**REGULERINGSFORSLAG TIL
OFFENTLEG ETTERSYN**

Fagnotat

**Forslag til detaljregulering– offentlig ettersyn
Bergenhus/Årstad. Gnr. 162, bnr. 270m.fl., Jonas Lies vei 71260000**

Figur 6 Open hage, mot nordaust

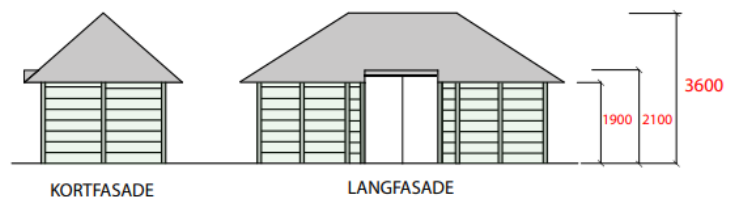
Aust for hovudinngangen er det foreslått etablert eit hageareal avgrensa av ein 1,5 meter høg mur. Arealet er skildra som delvis skjerma, og er tenkt brukt av pårørande, tilsette og pasientar med følgje. Varetaking av den opne forplassen til Årstadhuset har vore tema i planprosessen. PBE vurderer at ein tett mur rundt eit mindre hageareal er uheldig i dette området. Grøne område *utanfor* muren vert til mindre brukbare restareal. Utforming og omfang av *open hage* vil vera tema vidare i prosessen.

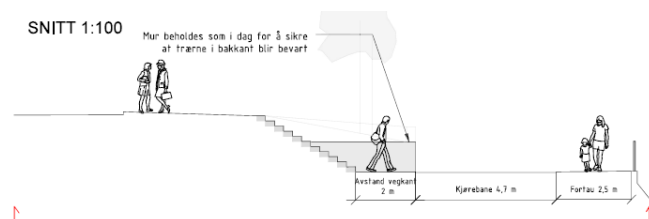
Støyutredning datert 10.10.2024 er vedlagt fagnotatet. Planområdet er påverka av vegstøy frå Jonas Lies veg, men Årstadhuset og foreslåtte uteopphaldsareal ligg utanfor vegstøysona. Helikopterstøy er aktuell problemstilling i dette området, då støykjelda er i direkte samband med sjukehusfunksjonen. Maksimalt støynivå (80dB) vil skje når eit helikopter passerer rett over området. Støyrapporten peikar på at maksimalnivået i snitt vil nåast mindre enn 1 gong per natt og 1- 2 gonger på dagtid. Dette er under grenseverdiane som utløyser krav til fasadetiltak, men rapporten tilrår at nye vindauge på Årstadhuset er særleg støyisolerte. Støyrapporten viser at uteopphaldsareal vil ha støy lik gul sone. PBE vurderer at sjukehusfunksjonen og den bynære plasseringa gjer støysituasjonen akseptabel. Pasientrom og -areal må ha best mogleg støytilhøve. Illustrasjonsplanen viser uteopphaldsareal med mindre takoverbygg som også vil ha funksjon som støyskjerming.

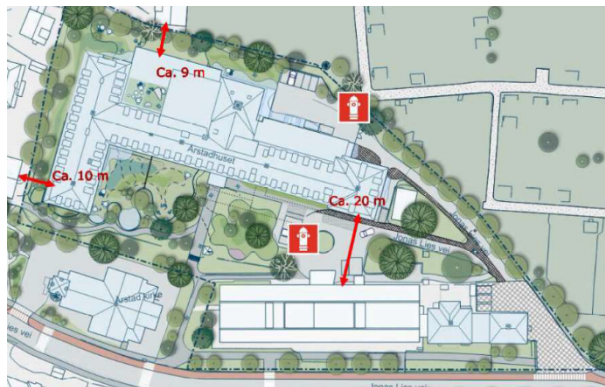
Planforslaget er i hovudsak eit ombyggingsprosjekt der eksisterande bygningsmasse vert oppgradert og vidareført. Vedlegget *Klimagassberegning* datert 20.12.2024 viser reduksjonen av klimagassutslepp samanlikna med nybygg. Senking av terreng til uteoppholdsareal er eit foreslått tiltak som medfører eit berekna masseuttak på ~17000m³ som må transporterast til deponi.
